**: ID_VIP: 3084 - Istanza di Valutazione di Impatto Ambientale ai sensi del
D.lgs. 152/2006 e ss.mm.ii. relativa al progetto per la realizzazione di un
impianto pilota geotermico denominato "Lucignano" nel comune di
Radicondoli (SI) – proponente società Lucignano Pilot Project s.r.l.;**
Osservazioni

PERMESSO DI RICERCA E IMPIANTO PILOTA GEOTERMICO "LUCIGNANO"

Osservazioni sugli aspetti geotermici specifici

Fig. 3.1.1

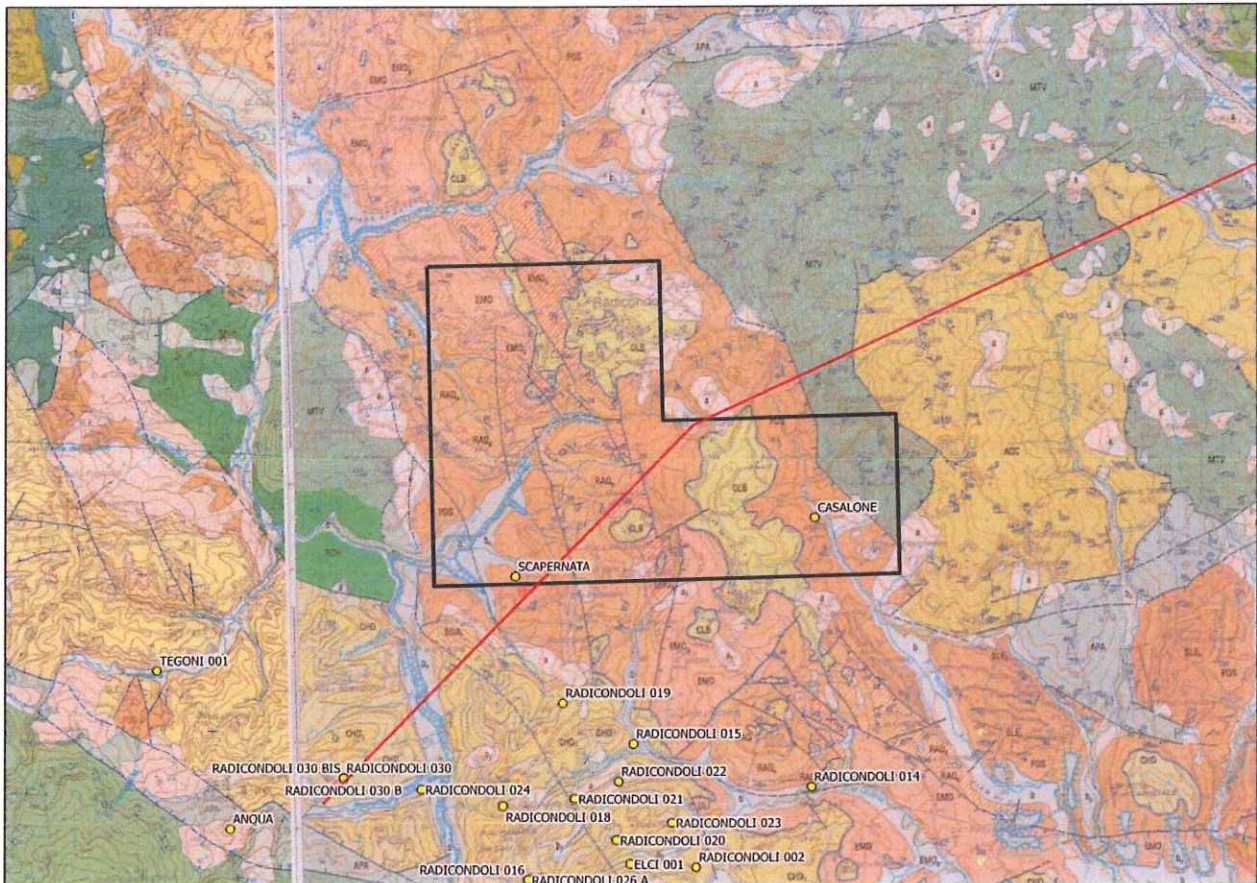
Premesso che la documentazione presentata non si basa su alcuno studio recente e originale, previsti solo in una fase successiva, ma sulla raccolta di dati e studi preesistenti, il modello del serbatoio geotermico è definito sulla base dei pozzi perforati nelle vicinanze dell'area del permesso di ricerca (vedi figura 3.1.1) che segue), in particolare i pozzi ENEL: Scapernata e Casalone (interni al permesso di ricerca), Radicondoli 14, 15, 19D, 21 e 22 (situati a sud del permesso di ricerca).

Fig. 3.1.2

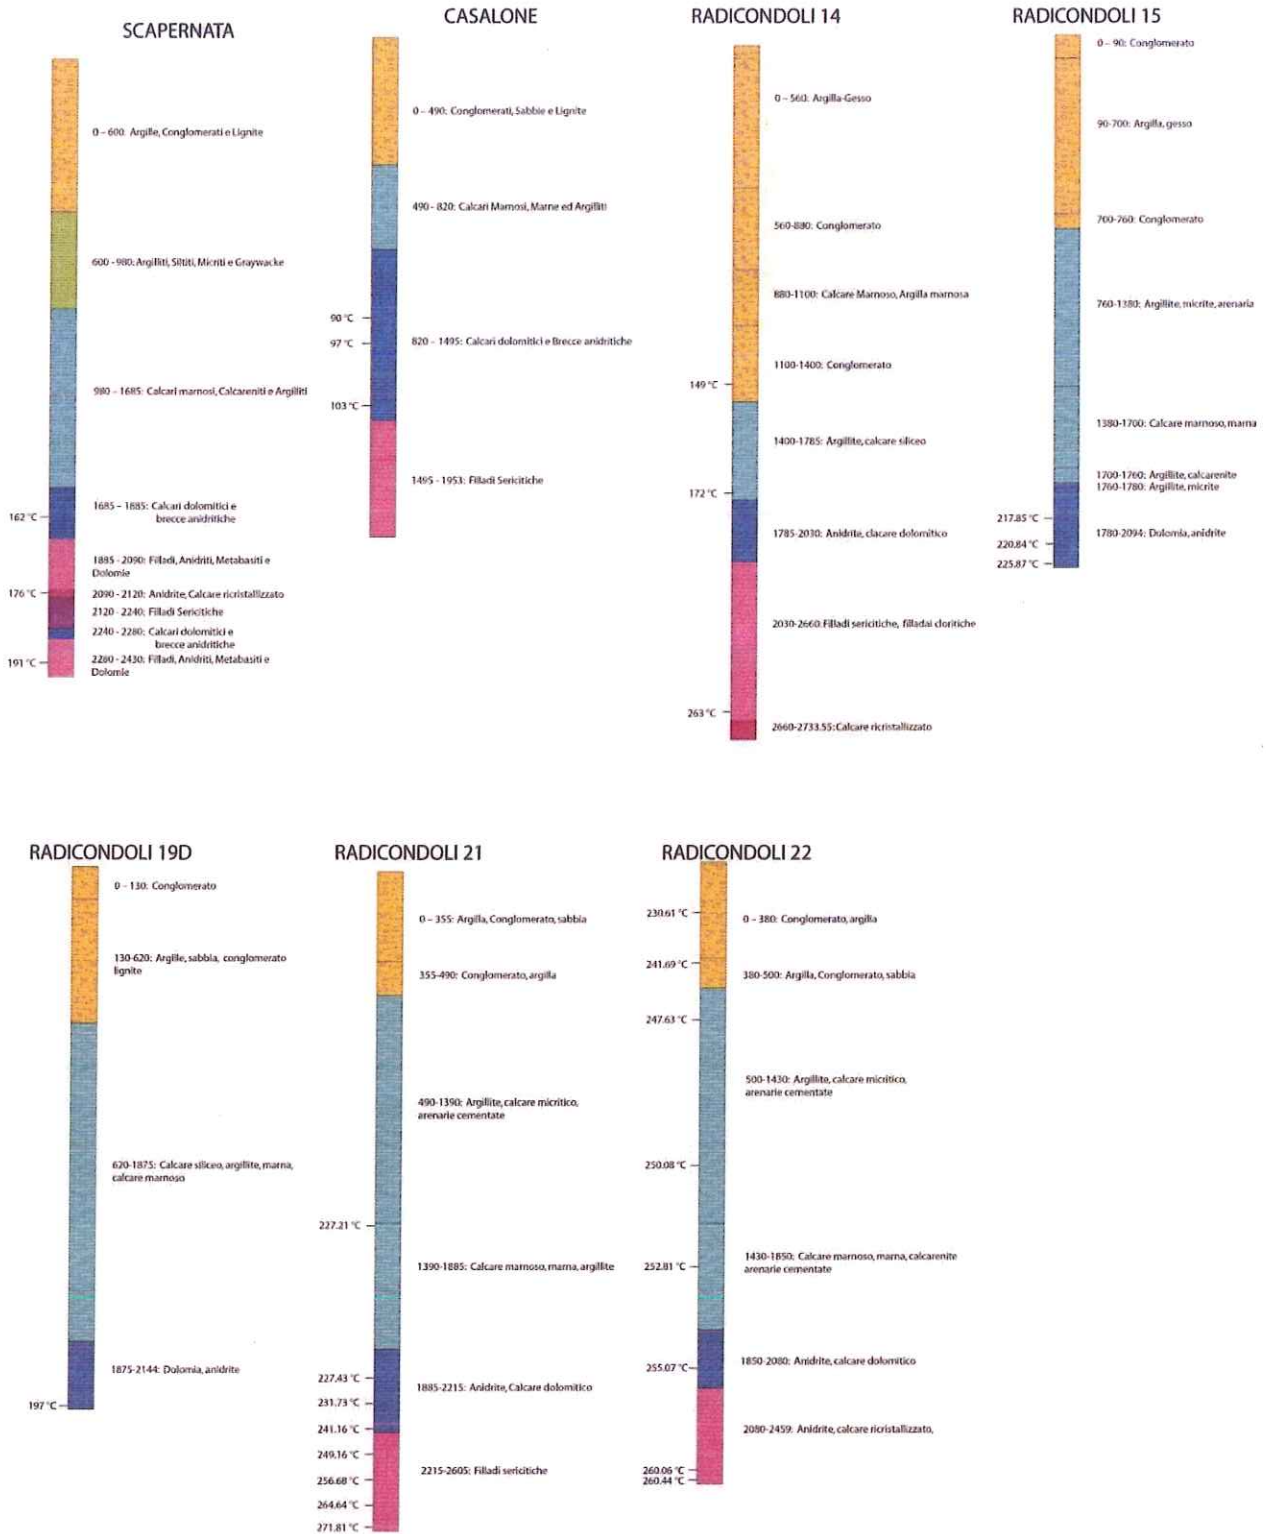
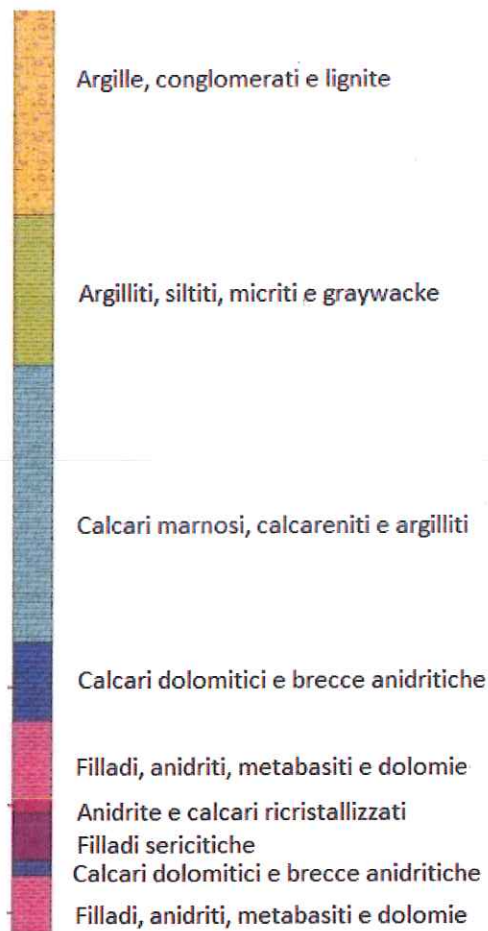
Successivamente, facendo perno sul fatto che il pozzo Scapernata sia stato progettato con foro aperto dal tetto dei calcari dolomitici e brecce anidritiche (serie toscana) fino a fondo pozzo, comprendendo anche gli strati a filladi, calcari ricristallizzati, metabasiti del basamento metamorfico (formazione di Boccheggiano), il Proponente ne ha dedotto una continuità del serbatoio geotermico che comprenderebbe oltre alle formazioni permeabili della serie toscana anche le formazioni metamorfiche sottostanti, per uno spessore che si prevede possa anche superare i 2000 metri.

Tuttavia, tale conclusione non è supportata da rilievi diretti né, al di là degli schemi di stratificazione mostrati in fig. 3.1.2, sono stati considerati e riportati i profili stratigrafici dei vari pozzi, così come compilati dal geologo di cantiere, con le relative annotazioni su fratture e permeabilità.

Fig. 3.3.1

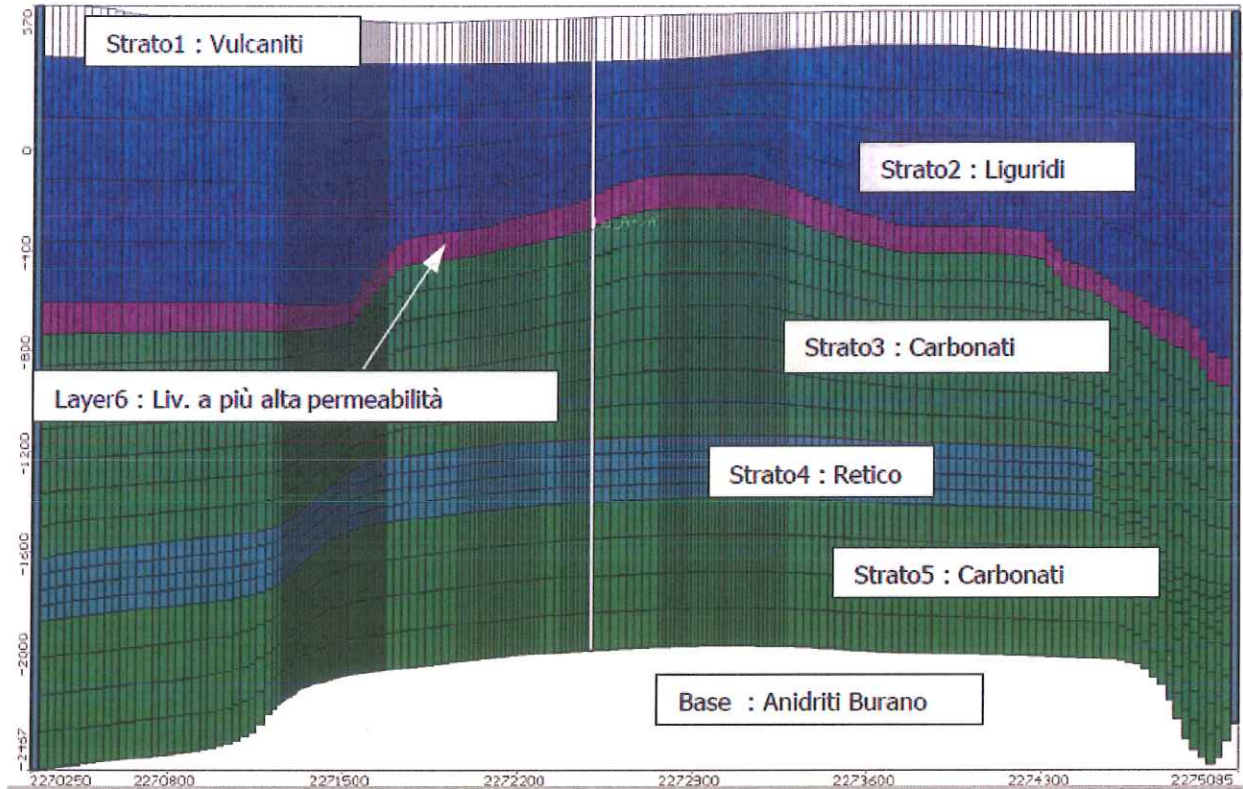
Per dare risposta alle criticità individuate nei precedenti paragrafi e, anche, a quanto sarà evidenziato successivamente in relazione alla microsismicità indotta, è necessario mettere a punto un modello numerico idrogeologico del serbatoio carbonatico, che definisca le modalità di ricarica dello stesso, la direzione di deflusso sotterraneo e la compatibilità di utilizzo dei fluidi con il bilancio idrogeologico dei sistemi acquiferi presenti nell'area.

Fig. 4.3.1.2

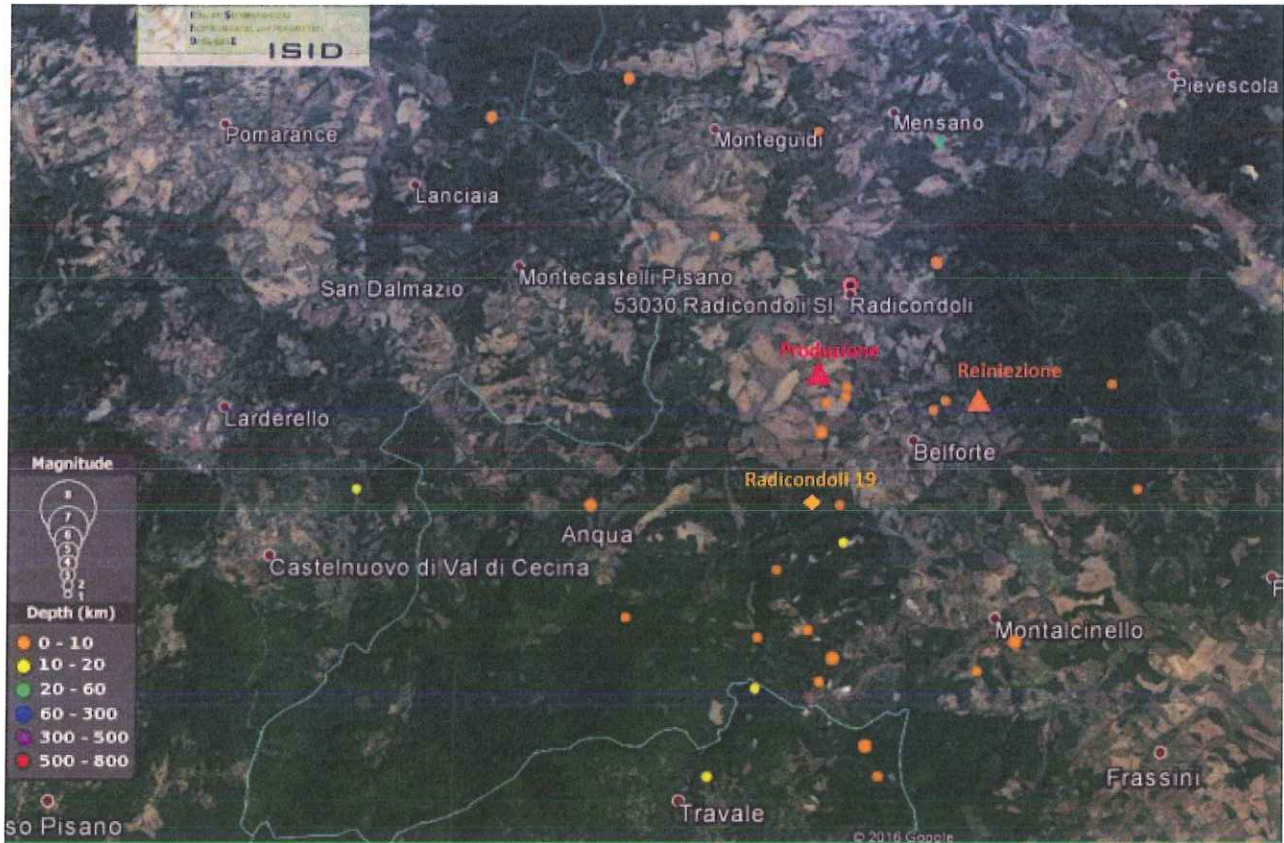
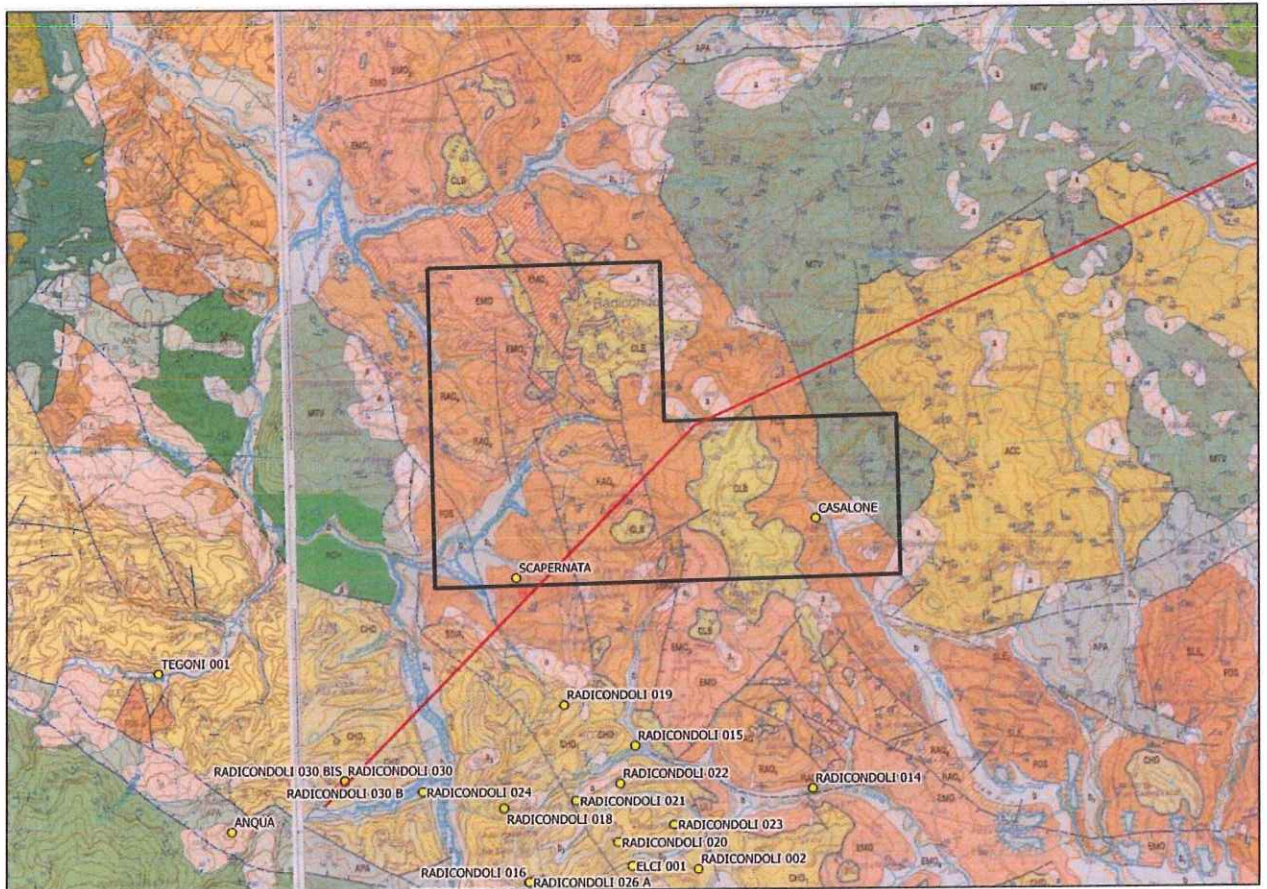
Profondità epicentrale bassa (< 5 km in 14 eventi su 30, > 10 km solo in 5 eventi su 30) e localizzazione epicentrale, concentrata nell'area di perforazione dei pozzi Radicondoli permettono di ipotizzare una correlazione tra eventi (micro)sismici e coltivazioni geotermiche.

Tuttavia, a parte l'espressione della volontà di realizzare un piano di monitoraggio microsismico, peraltro minimale, il Proponente non affronta altrimenti la questione della sismicità potenzialmente innescata dall'attività produttiva.

Fig. 4.1.1

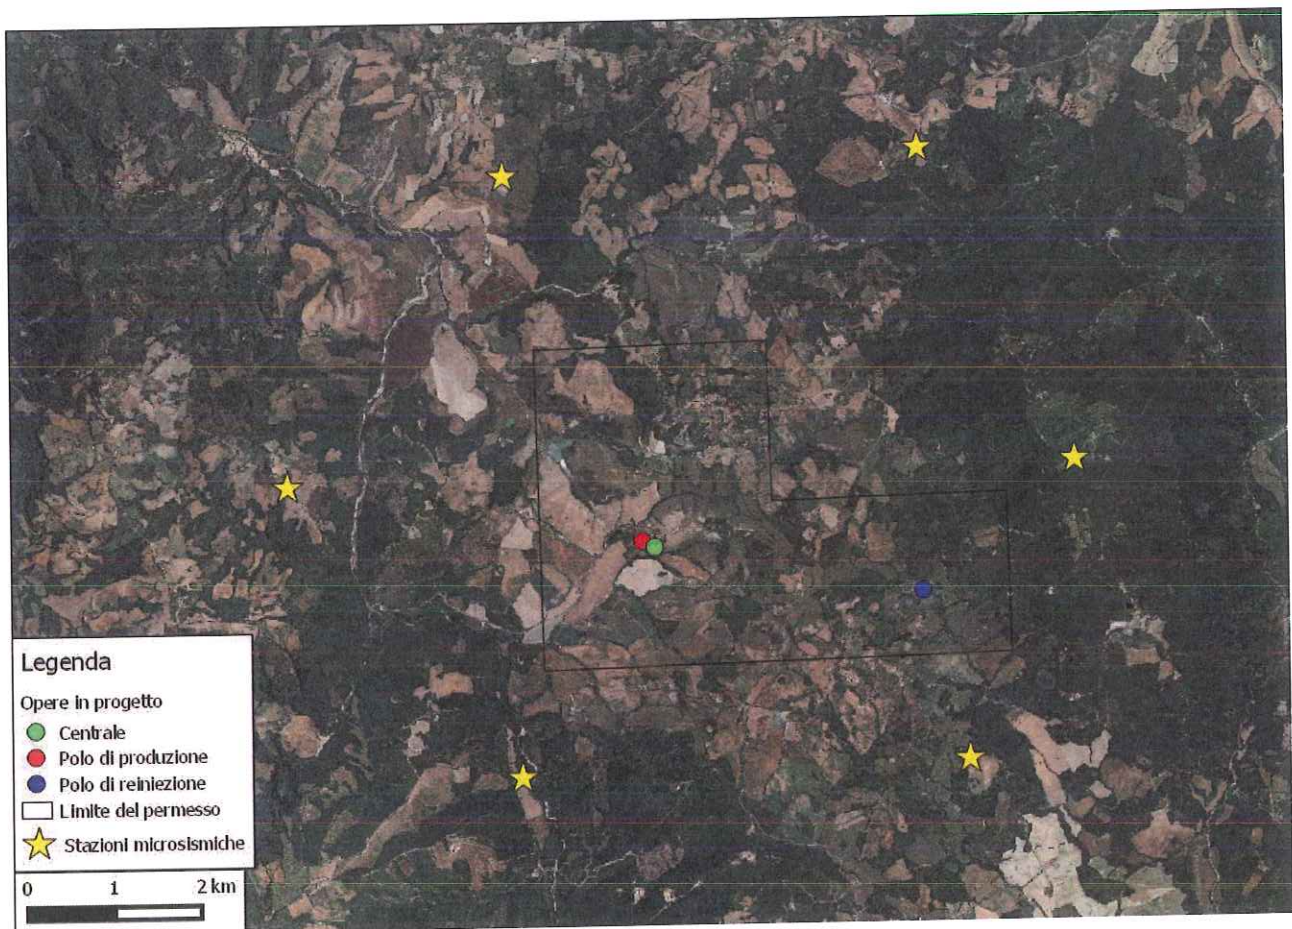
Si osserva, peraltro, che il numero e la disposizione delle stazioni previste è tale per cui, a parte le due stazioni più a E, che distano dal polo di reiniezione¹¹ ca. 2km, le altre si trovano dallo stesso polo a distanze molto superiori, fino ad arrivare e superare i 7 km per le due stazioni in vicinanza dell'angolo NW del permesso di ricerca.

Poiché il livello di rilevazione di una stazione sismica è funzione anche della distanza tra la stazione e l'ipocentro dell'evento, un evento sismico di piccola magnitudo può essere registrato, localizzato e analizzato quanto più il suo epicentro è prossimo alla stazione.

Stante ciò, si ritiene che la rete di monitoraggio proposta sia poco efficiente per gli obiettivi che si propone, sia per numero che per distribuzione spaziale delle stazioni.
